**Avis de la Mission régionale d'autorité environnementale de
Nouvelle-Aquitaine sur le projet de modification n°1 du Plan Local
d'Urbanisme (PLU) de la commune de Cachen (40) porté par la
communauté de communes des Landes d'Armagnac**

n°MRAe 2023ANA94

Dossier PP-2023-14446

Carte des sensibilités écologiques du site de projet (source : notice de présentation, p. 107)

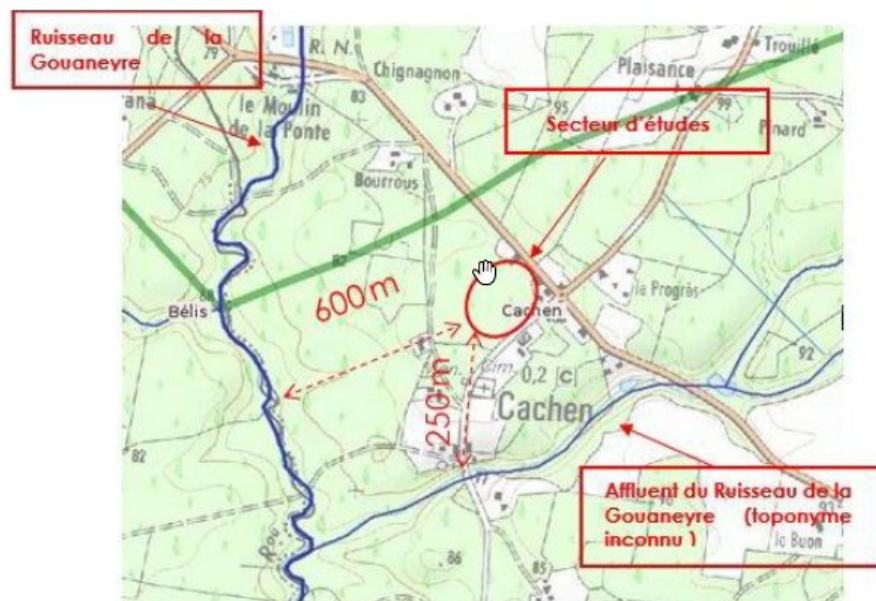
La période de prospection choisie ne paraît pas pertinente au regard des enjeux potentiels du site. La présence de chauve-souris n'a pas été recherchée. Les observations réalisées ne sont pas présentées, et les cartes d'enjeux écologiques observés ne sont présentées qu'à l'échelle du secteur, sans détail des différents niveaux de sensibilité sur le site, ce qui ne permet pas d'estimer précisément les enjeux écologiques du secteur de projet. Il est toutefois mentionné à la page 104 de la notice de présentation que l'une des incidences prévisibles du projet consiste dans la destruction de chênes susceptibles d'être fréquentés par des espèces d'intérêt communautaire.

La MRAe recommande la réalisation de visites de terrain complémentaires, à une époque plus propice à l'observation de la faune et de la flore. Elle recommande de présenter cartographiquement les résultats de ces inventaires avec un niveau de détail infra-parcellaire, de manière à mettre en œuvre la démarche d'évitement et de réduction des incidences à une échelle fine dans l'OAP et à travers des prescriptions réglementaires. L'évitement des incidences sur les habitats et les espèces d'intérêt communautaire devra être privilégié.
